INCs 5996164-5999309 - VALLADOLID

1, Datos de rediseño

Cabecera:VALLADOLID VADILLOSActuación:VLD10004-CR000426-02

4, Plano.

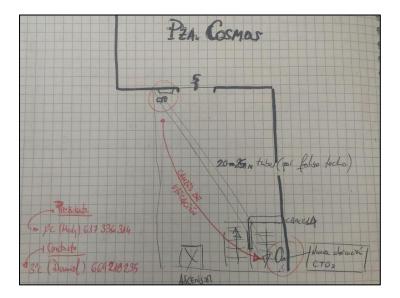
Pulse sobre el cuadro de más abajo y seleccione la captura del nuevo diseño. NO CAMBIA RESPECTO AL ORIGINAL, ÚNICAMENTE LAS LONGITUDES DE LOS CABLES.

Re-ubicación de la MOB16 en la zona prevista por la comunidad de vecinos. Será necesario re-hacer de nuevo el riser y la acometida de la FO ya que la nueva ubicación se encuentra alejada unos 25-30 metros de la original en contra del sentido del cableado.

Instalar una FOSC en la fachada de Pza. Cosmos 5 aprovechando el tendido existente y acometer a la comunidad unos 30-40 metros hasta la nueva ubicación.
